Gesamtsanierung und Erweiterung Volksschule Sulgenbach

Einstufiger Projektwettbewerb für Planungsteams mit Generalplanungsmandat im offenen Verfahren
Bericht der Jury, September 2026

Grundriss Erdgeschoss

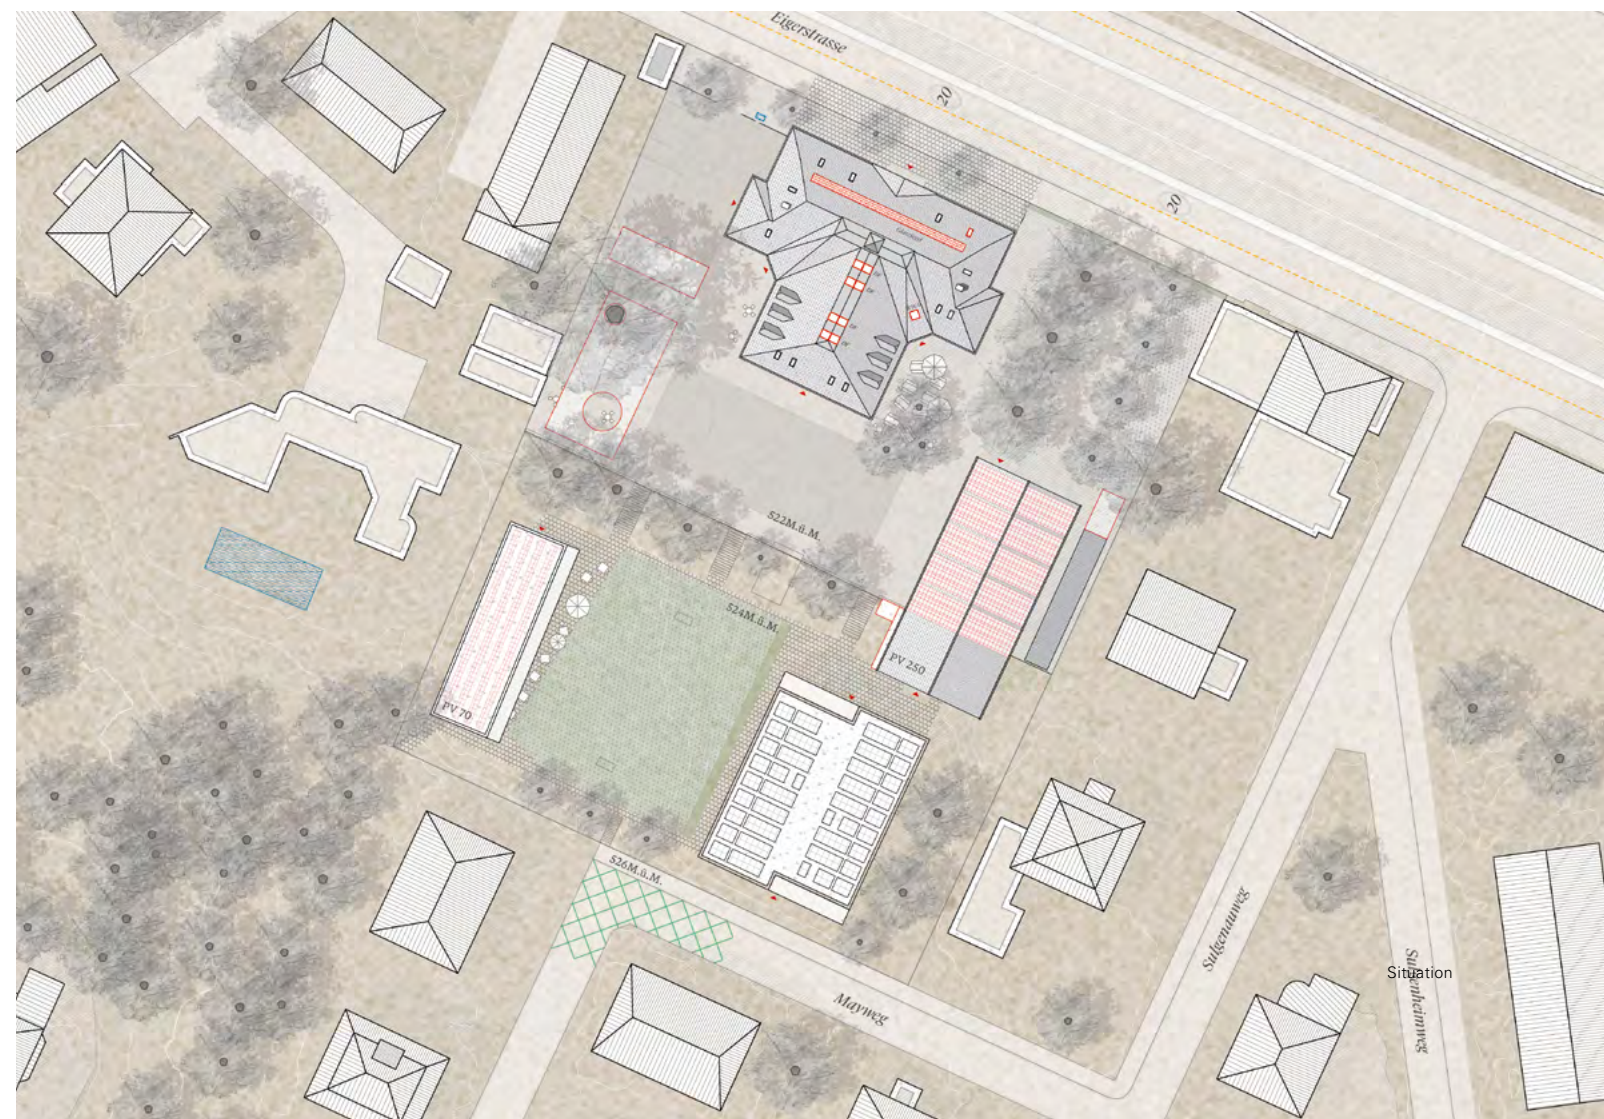
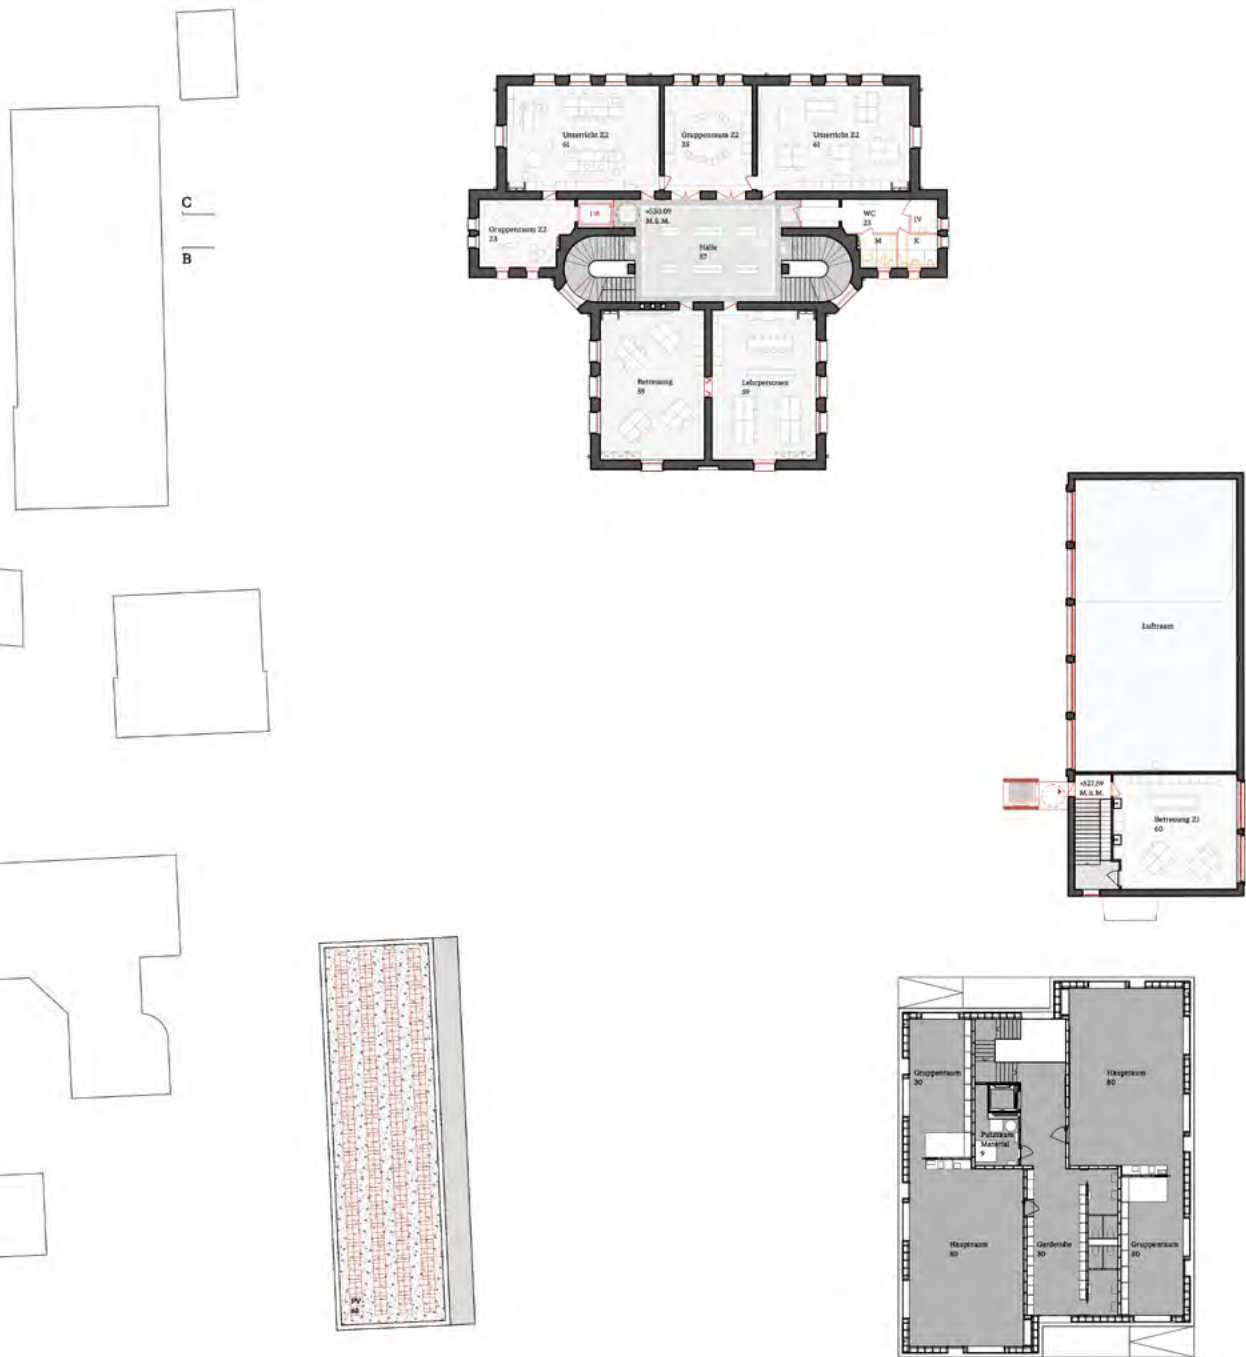
Der Entwurf beschränkt die flächenmässige Erweiterung des Bestands auf ein Minimum und ergänzt das Ensemble lediglich um ein Dach für einen gedeckten Aussenraum auf der unteren Ebene des Pausenplatzes sowie um einen aussenliegenden Liftturm, der die hindernisfreie Erschliessung der Turnhalle und des Aussenraums ermöglicht. Die Gestaltung des Pausendachs erscheint dabei wenig überzeugend.

Die Anpassung der vorhandenen Bausubstanz an die gestiegenen Anforderungen erfolgt ohne Flächenerweiterung durch punktuelle Eingriffe, eine effiziente Raumorganisation und den Ausbau bestehender Raumreserven. Der vom Gedanken der Suffizienz geprägte Ansatz führt zu einer wirtschaftlichen Lösung und findet bei der Jury grossen Anklang. Bei näherer Betrachtung zeigen sich jedoch Schwächen, sodass die Auseinandersetzung mit dem Bestand nicht in allen Punkten zu überzeugen vermag.

Das Brandschutzkonzept für den Stettlerbau basiert auf dem Erhalt der denkmalpflegerisch wertvollen, von zwei Treppen flankierten Erschliessungshalle. Es verzichtet auf einen Brandabschluss und damit auf deren Nutzung als zusätzlicher Unterrichtsraum. Die Nutzung der Halle als Erschliessungs- und Garderobenbereich erscheint aufgrund der knappen Platzverhältnisse nachvollziehbar. Als vertikaler Fluchtweg wirft diese Doppelnutzung jedoch brandschutztechnische Fragen auf.

Die Platzierung des Aufzugs auf der Westseite zwischen Erschliessungshalle und Gruppenraum verhindert dessen flexible Einbindung in den Unterrichtscluster. Im Erdgeschoss führt sie zudem dazu, dass das IV-WC auf der Ostseite nicht hindernisfrei erschlossen werden kann. Durch die Öffnung des Dachraums und den Einbau neuer Raumstrukturen mit inneren Verglasungen entsteht ein offener und grosszügiger Lernbereich. Die Zuordnung von Bibliothek und Betreuungsraum ist sinnvoll. Das Nebeneinander von Bibliothek und Musiksaal wirkt jedoch Fragen auf. Die Gestaltung des Lichtbandes wirkt fremd in der Dachlandschaft des Stettlerbaus und ist zu überarbeiten. Ein wesentliches Defizit besteht hinsichtlich der Betreuung des Zyklus 1. Für den bestehenden Musikpavillon werden keine Massnahmen vorgeschlagen, obwohl sich dessen Aufwertung beispielsweise für den Mittagstisch angeboten hätte. Die Anordnung von Regenerationsküche und Essräumen im Stettlerbau führt zu einer räumlichen Zersplitterung des Betreuungsangebots.

Die Jury hält fest, dass der Verzicht auf eine bauliche Erweiterung durch knapp bemessene Flächen, teilweise wenig praktikable Nutzungsüberlagerungen und fehlende Raumreserven erkaufte wird. Trotzdem handelt es sich um einen wertvollen Beitrag, der in der Entscheidungsfindung eine wichtige Rolle gespielt hat. Der angestrebte Mehrwert genügt jedoch insgesamt nicht, um die eingeschränkte Flexibilität und das knappe Raumangebot zu kompensieren.

Die Umgebung bleibt weitgehend unverändert. Der geforderte gedeckte Aussenraum wird durch ein Dach im Bereich der Linde geschaffen. Dessen Standort an diesem besonders attraktiven Aufenthaltsort wird jedoch kritisch beurteilt.

Mehrzweckräume und Regenerationsküche sind räumlich getrennt, wodurch ihre gemeinsame Nutzung erschwert wird. Auch die Organisation der Unterrichts- und Nebenräume überzeugt betrieblich nur teilweise. Die offen mit den Hallen verbundenen Treppenhäuser schränken die Nutzbarkeit dieser Flächen aufgrund der Brandschutzanforderungen erheblich ein. Der Pavillon bleibt unverändert bestehen und ist damit weiterhin nur eingeschränkt nutzbar. Gestalterische Verbesserungen bleiben insgesamt gering. Das Tragwerkskonzept von Stiller Has geht sorgfältig mit der bestehenden Tragstruktur um. Der Schulbau wird mit punktuellen Eingriffen an neue Anforderungen angepasst; tragende und aussteifende Elemente bleiben weit-
